Staatstoezicht op de Mijnen

Datum 23 november 2018
Betreft Uw referentie: Methaanlekkage 20180822

SodM Review van ontvangen “Verslag van de studie uitgevoerd naar: Aardgaslekkage Groningen Gasveld” van

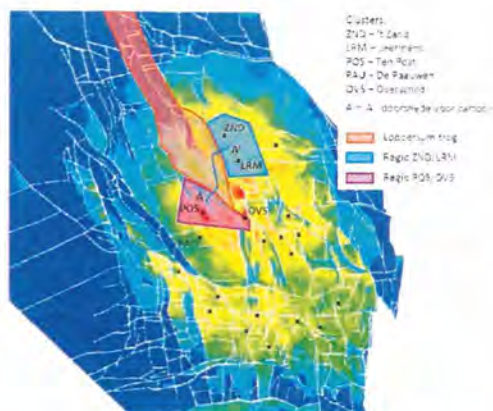
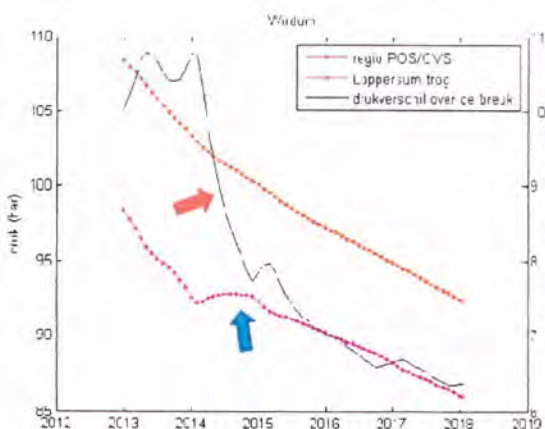
In paragraaf 2.1 staat de aanname: "Vanaf de jaren 80 van de vorige eeuw zijn de reservoir drukverschillen in het Groningen gasveld nihil en de drainage van het gasveld is tot nu aangepast op dit drukregime.". Deze aanname wordt niet verder uitgewerkt in het rapport. Het reservoir model van het Groningenveld laat echter een drukverschil tot ~40 bar met de laagste drukken in het zuiden van het veld (zie Figuur 1) zien. Het feit dat de druk in het veld niet vereffend is heeft grote gevolgen voor de verdere analyses die beschreven wordt in paragraaf 3 en 3.1.

Figuur 3-3 Reservoir pressure at 1/1/2013. Both figures show the same data. On the left is the output from the reservoir simulator constrained to the Groningen field, while on the right is pressure used as input to the hazard and risk assessment.
